Mission régionale d'autorité environnementale
OCCITANIE

Avis
sur le projet de centrale photovoltaïque au sol à Molas (31) et
Villefranche (32)

N°Saisine : 2024-014026

Avis émis le 14 janvier 2025

Figure 2: Emprise et plan de masse du projet (extrait de l'étude d'impact)

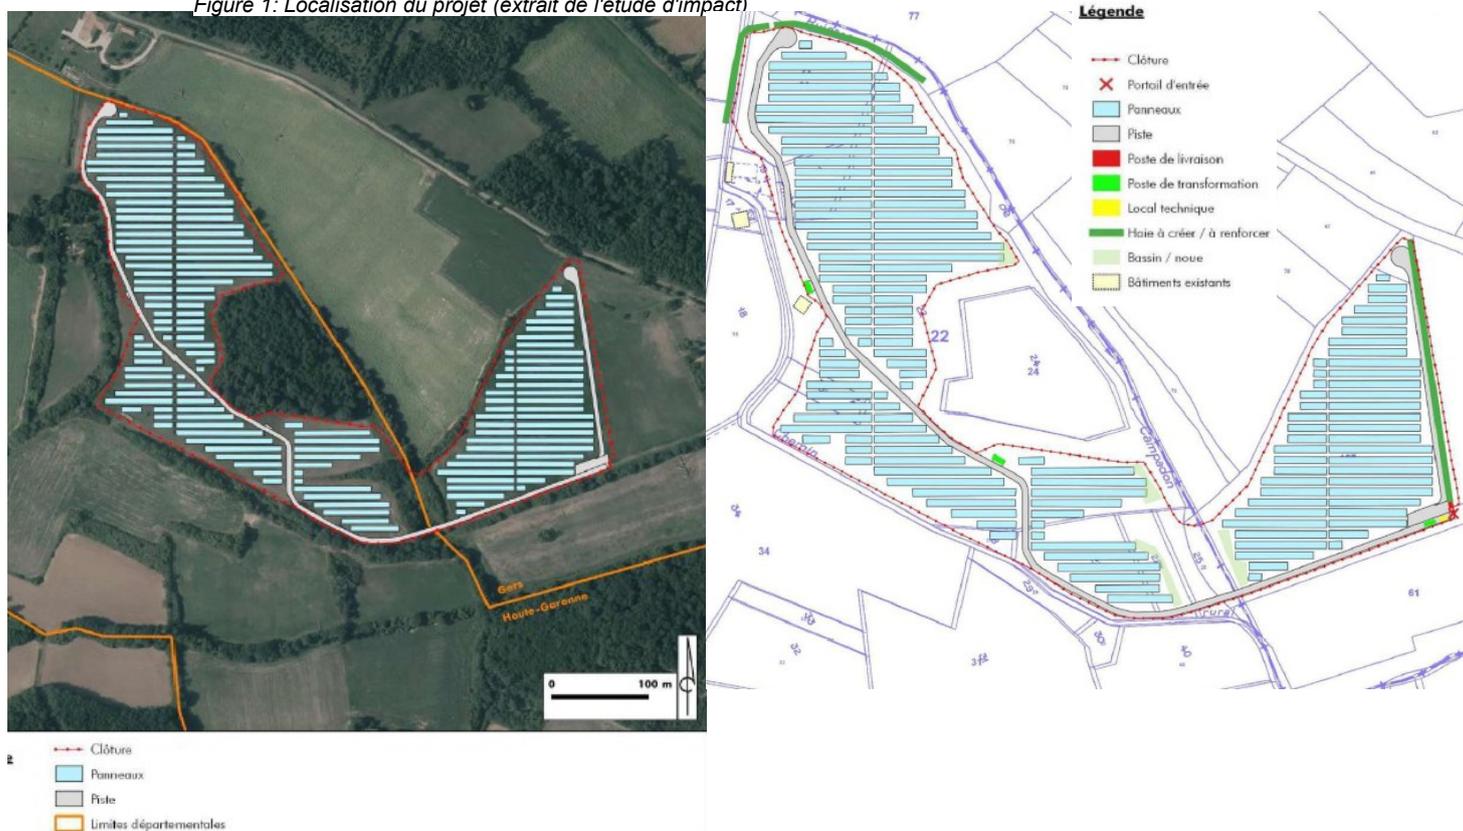
L'étude d'impact n'indique pas de réserve d'eau pour maîtriser le risque d'incendie, pourtant préconisée par le SDIS. Cet élément devra être complété dans l'étude d'impact.

La MRAe recommande de compléter l'étude d'impact concernant la remise en état du site par l'ajout du démantèlement complet des pistes et leur renaturation en utilisant les terres végétales initiales excavées.

Figure 3: Sensibilités de la zone d'étude (extrait de l'étude d'impact)

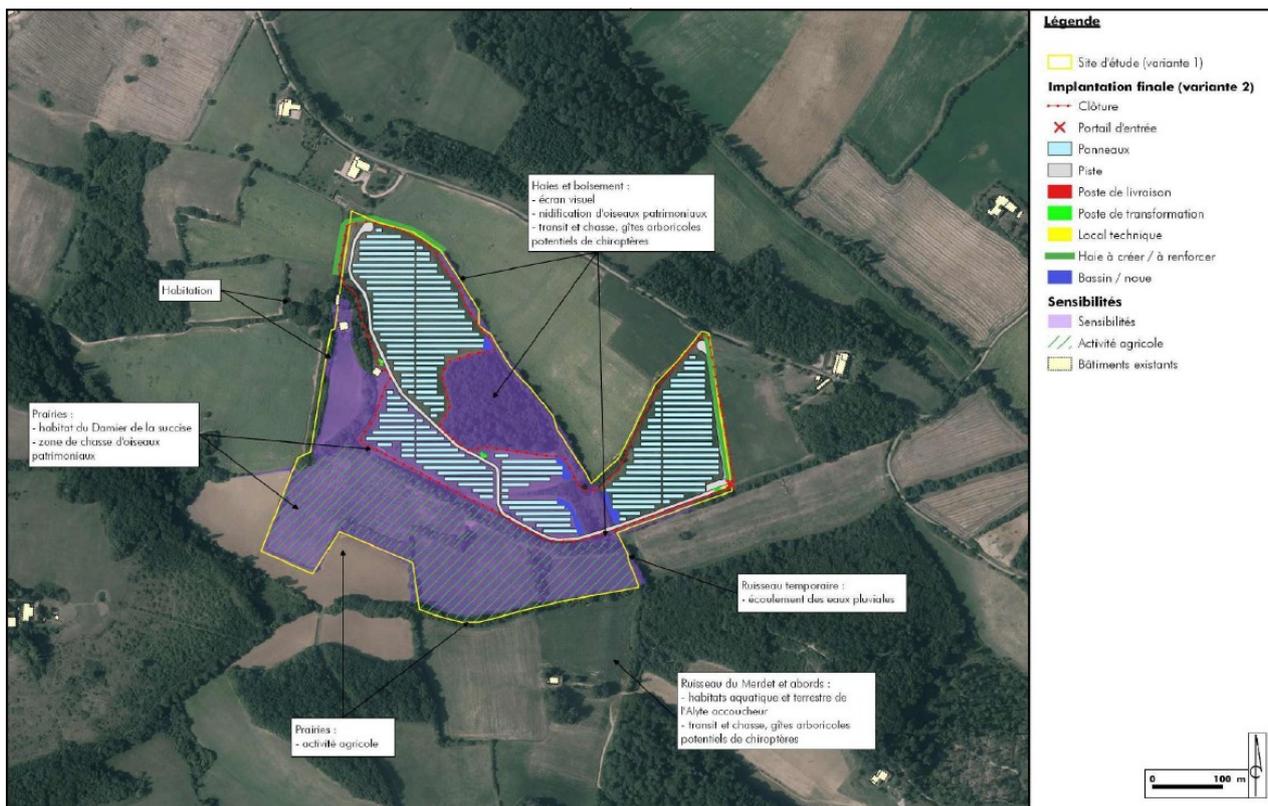
Compte tenu des enjeux de biodiversité et paysagers identifiés sur la zone d'implantation, la MRAe recommande de conduire à l'échelle territoriale pertinente, au moins intercommunale, une recherche de sites alternatifs raisonnables présentant de moindres sensibilités environnementales.

À défaut d e site de moindre impact, une analyse de différentes variantes d'implantation visant à retenir la solution de moindre impact environnemental dans le site est à réaliser.

Au-delà du choix de l'emplacement, la hauteur par rapport au sol du bas des panneau est défavorable au maintien de la biodiversité et des fonctions écologiques du sols. Elle engendre l'artificialisation des sols sous les panneaux photovoltaïques (cf. décret n° 2023-1096 du 27 novembre 2023 relatif à l'évaluation et au suivi de l'artificialisation des sols), Cette consommation d'espaces naturels, agricoles et forestiers a vocation à être déclarée comme surface artificialisée dans tous les documents de planification (PLU, SCoT...etc.).

La MRAe recommande de rehausser la hauteur des panneaux photovoltaïque afin de maintenir la biodiversité et les fonctions écologiques des sols.

Figure 4: Emprise du projet par rapport aux enjeux écologiques (extrait de l'étude d'impact)

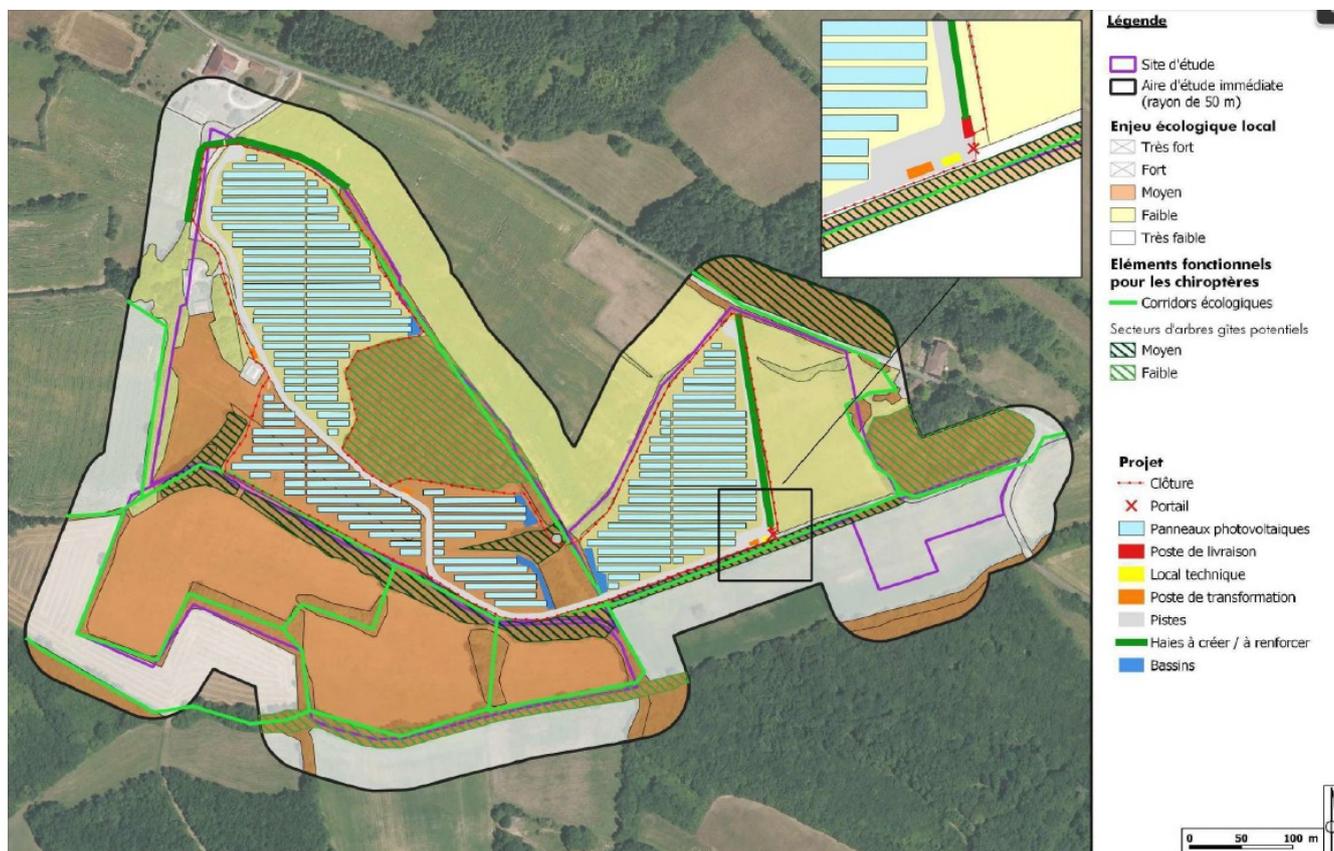
Les parties ouest et est du projet pourraient, par exemple, être séparées en deux parcs à grillages distincts de façon à laisser libre la connexion écologique au sud du projet, et ce sous la forme d'un passage d'au moins 4-5 m de large pour la grande faune, le long de la lisière et du réseau de haies, ainsi que du ruisseau temporaire. Les enjeux sont indiqués comme modérés à cet endroit marqué par une modeste trame verte et bleue.

La MRAe recommande de compléter les incidences du projet sur la fonctionnalité des corridors écologiques et de mettre en place des mesures environnementales, notamment pour limiter la perte de fonctionnalité du corridor écologique central.

Figure 8: Sens des écoulements sur le site d'étude (extrait de l'étude d'impact)

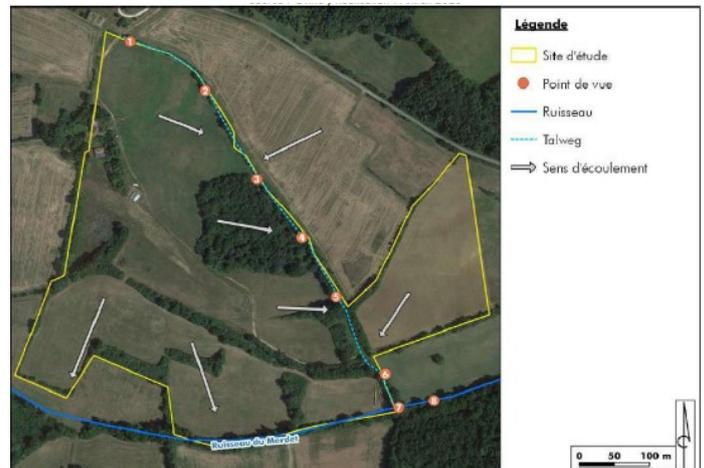
La MRAe considère que le projet artificialise le milieu si une gestion des eaux pluviales sous forme de bassins de rétention est mise en place. Un busage du cours d'eau est également envisagé. Ces modifications sont susceptibles d'impacter la végétation par limitation des apports en eau. De plus, la MRAe rappelle que la hauteur du bas des panneaux par rapport au sol de un mètre altère la biodiversité et les fonctions écologiques du sol, entraînant l'artificialisation des sols (cf. arrêté de décembre 2023³). Le passage des engins en phase travaux entraînera également un tassement superficiel des sols. La reprise de la végétation semble sujette à caution sous les panneaux et dans les inter-rangs. Aucune autre mesure de réduction du risque d'érosion des sols et de ruissellement n'est proposée.

La MRAe recommande de limiter fortement l'artificialisation de ce milieu agricole et naturel en proposant des mesures de réduction efficaces en faveur de la reprise de la végétation, la maîtrise du risque d'érosion et de ruissellement.
